**Всемирный форум для согласования правил
в области транспортных средств**

**Шины: Правила № 117 ООН (сопротивление шин качению,
шум, издаваемый шинами при качении, и их сцепление
на мокрой поверхности)**

Предложение по дополнению к Правилам № 117 ООН

Представлено экспертами от Франции*

«Пример 3

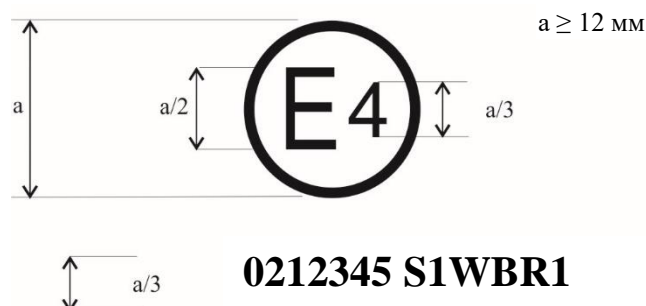
Приложение 2, добавление 1, включить новый пример 3 следующего содержания:

Приведенный выше знак официального утверждения указывает, что шина была официально утверждена в Нидерландах (E4) на основании Правил № 117 (обозначена индексами S1 (звук, издаваемый при качении, на стадии 1), W (сцепление на мокрых поверхностях для шины в новом состоянии), B (сцепление на мокрых поверхностях для шины в изношенном состоянии) и R1 (сопротивление качению на стадии 1) под номером официального утверждения 0212345 и что официальное утверждение касается S1WBR1. Первые две цифры номера официального утверждения (02) указывают, что официальное утверждение было предоставлено в соответствии с требованиями поправок серии 02 к настоящим Правилам».
